Synopse der Stellungnahmen zum Verfahren

8. Änderung des Flächennutzungsplans der Gemeinde Neudorf-Bornstein "Windenergiegebiet Rothenstein"

Auswertung

Stand: 13.01.2026

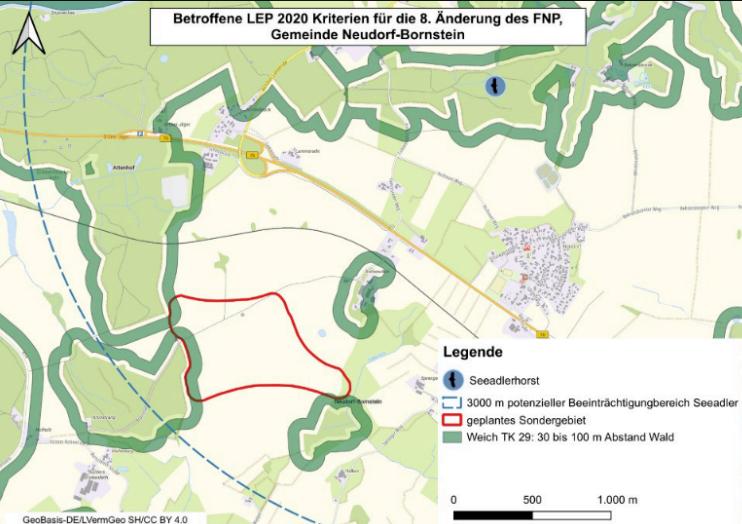
Institution: Amt Schlei-Ostsee, Bauen und Umwelt Datum: 07.08.2025 ID: 1023	<p>Die Gemeinde Altenhof sorgt sich um die hiesige Bürgerakzeptanz und wünscht sich weitere Beteiligungen im Planungsprozess, um diesen informativ entgegen treten zu können. Eine mögliche bauliche Erweiterung im Bereich Schnellmark darf durch das Vorhaben nicht beeinträchtigt werden.</p>	<p>Der Stellungnahme wird gefolgt. Die Gemeinde Altenhof wird über die weiteren Beteiligungsprozesse im Planverfahren in Kenntnis gesetzt und in die Beteiligung miteinbezogen. Die im Flächennutzungsplan der Gemeinde Altenhof für die zukünftige Siedlungsentwicklung gesicherten Flächen wurden bei der Abgrenzung des Windenergiegebietes als abstandsbestimmende Bezugspunkte angenommen. Dies betrifft im konkreten Fall die im Flächennutzungsplan vorgehaltenen Wohnbauflächen bei Schnellmark, wo eine Erweiterung in Richtung Süden bis an die B76 vorgesehen ist.</p>

Einreichendendaten	Stellungnahme	Begründung
		In der Potenzialflächenkarte vom Juli 2025 zum zweiten Entwurf der erneuten Fortschreibung des LEP Wind ist ein Abstand von 800 Metern zwischen dem Windenergiegebiet und der Siedlung Schnellmark berücksichtigt. Im Rahmen der dritten Entwurfsfassung aus November 2025 ergaben sich keine Änderungen der Potenzialflächenkarte. Im Rahmen der Bauleitplanung ist hingegen ein größerer Abstand von 1.000 Metern vorgesehen.
Institution: Ministerium für Wirtschaft, Verkehr, Arbeit, Technologie und Tourismus (MWVATT), Referat VII 41 Datum: 04.08.2025 ID: M1022	<p>Nachstehend erhalten Sie die Gesamtstellungnahme des Landesbetriebes Straßenbau und Verkehr Schleswig-Holstein (LBV.SH) und des Ministeriums für Wirtschaft, Verkehr, Arbeit, Technologie und Tourismus (MWVATT).</p> <p>Sollten aufgrund des Schwerlastverkehrs Verbreiterungen von Einmündungen von Gemeindestraßen und Zufahrten in Straßen des überörtlichen Verkehrs erforderlich werden, dürfen diese Arbeiten nur im Einvernehmen mit dem LBV-SH erfolgen. Hierzu sind rechtzeitig vor Beginn der Arbeiten die entsprechenden Ausführungspläne dem LBV-SH, zur Prüfung und Genehmigung vorzulegen.</p> <p>Die Abstandsregelung der Windenergieanlagen (geometrischer Mittelpunkt des Mastes + Rotorradius) unter Beachtung der Anbaubeschränkungszone ist zwingend einzuhalten.</p>  <p>Hinweis von der Stabstelle Baustellenkoordinierung: Damit sich die Anbindung des Bebauungsgebietes an/über das</p>	<p>Die Stellungnahme wird zur Kenntnis genommen. Die Hinweise werden im weiteren Verfahren berücksichtigt. Vorhandene Anbauverbots- und Anbaubeschränkungszonen befinden sich außerhalb des Geltungsbereiches der Flächennutzungsplanänderung und werden durch das Planvorhaben nicht berührt.</p>

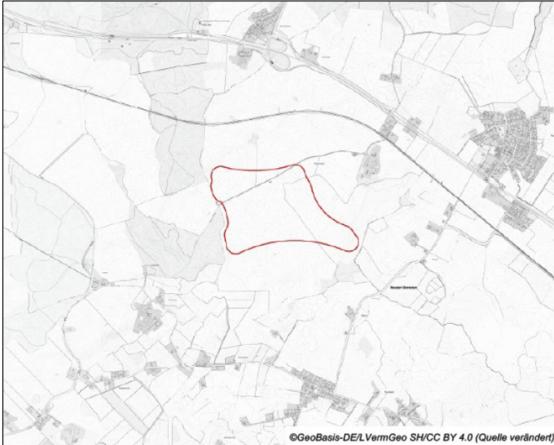
Einreichendendaten	Stellungnahme	Begründung
	<p>Erforderlicher Prüfungsumfang nach § 45 b BNatSchG</p> <p>Im Rahmen des Umweltberichtes sind Erfassungen durchzuführen und das Konfliktpotenzial durch das geplante Vorhaben zu bewerten. Nach § 2a BauGB hat die Gemeinde in dem Entwurf des Bauleitplans die Belange des Umweltschutzes darzulegen. Der Umweltbericht bildet einen gesonderten Teil der Begründung. Grundlage für den Umweltbericht ist die Umweltprüfung. Die abzuarbeitenden Inhalte ergeben sich aus § 1 Absatz 6 Ziffer 7 BauGB sowie aus Anlage 1 zu § 2 Absatz 4 und den §§ 2a und 4c BauGB. Der Untersuchungsrahmen zu Erstellung des Umweltberichts wird im Folgenden erläutert:</p> <p>Untersuchungen kollisionsgefährdeter Brutvögel für den Umweltbericht beziehen sich auf § 45b Absatz 1-5 BNatSchG i.V.m. Anlage 1 Abschnitt 1 zu § 45b Absatz 1-5 BNatSchG. Demnach ist eine Horstsuche gemäß der Methodik „Fachliche Methode zur Ermittlung von Niststätten relevanter Groß- und Greifvögel mit besonderem Fokus auf kollisionsgefährdete Brutvogelarten an Windenergieanlagen (WEA) nach Anlage 1 zu § 45b BNatSchG in Schleswig-Holstein“ (LfU, 02/2023) durchzuführen.</p> <p>Aktuell sind der Oberen Naturschutzbehörde (ONB) Brutvorkommen der in Anlage 1 Abschnitt 1 zu § 45b Absatz 1 bis 5 BNatSchG genannten Vogelarten Seeadler im zentralen Prüfbereich und Uhu im erweiterten Prüfbereich bekannt (vgl. Abb. 3).</p>
